DETERMINAZIONE DEL DIRIGENTE SERVIZIO VIA/VINCA 24 ottobre 2024, n. 643

[ID VIP 9396] - Parco agrivoltaico di potenza elettrica complessiva pari a 93,019 MW, da realizzare nel Comune di Foggia (FG).

Proponente: APR ENERGY TWO S.r.l.

Relazione tecnica a supporto dell'istruttoria sul progetto

Fig. 1 - Area dell’impianto con buffer di 500 m rispetto a beni sottoposti a tutela (PPTR)

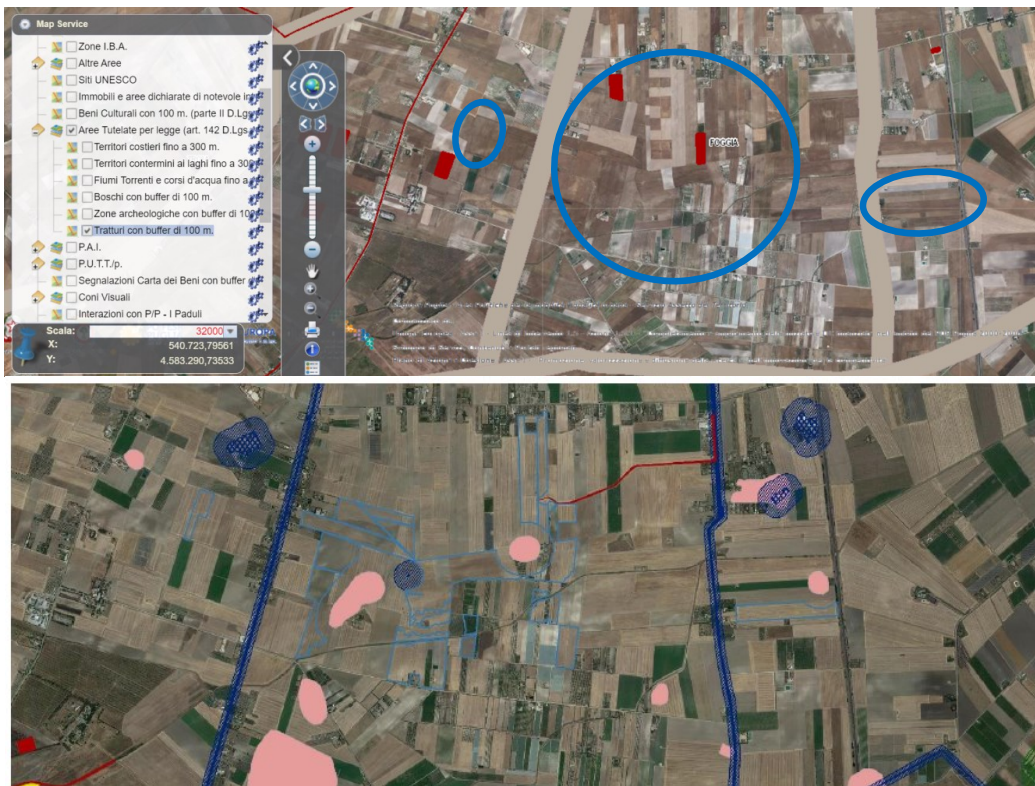
- **non** è adiacente alla rete autostradale entro una distanza di 300 metri (lett. c ter 3);
- **ricade** nella fascia di rispetto dei beni sottoposti a tutela (500 metri per gli impianti fotovoltaici, lett. c quater) (vedi fig. 1).

- Alcuni lotti lambiscono area "Tratturi con buffer 100 m":
 - N. 35 Tratturello Foggia - Castelluccio dei Sauri;
 - N. 36 Tratturello Foggia - Ascoli - Lavello;

ricadenti entrambi in aree tratturali idonee a soddisfare esigenze di carattere pubblico di classe B promossi definitivamente in Classe A. I tratturi, secondo la normativa vigente, sono considerati sottoposti a vincolo archeologico in virtù del D. Lgs. 42/2004 (Codice dei Beni Culturali e del Paesaggio), che ha sostituito la legge 1089/1939. Con Deliberazione Della Giunta Regionale 2 maggio 2019, n. 819, Legge Regionale n. 4/2013, Testo Unico delle disposizioni in materia di demanio armentizio, artt. 6 e 7, è stato approvato in via definitiva il Quadro di Assetto dei Tratturi;
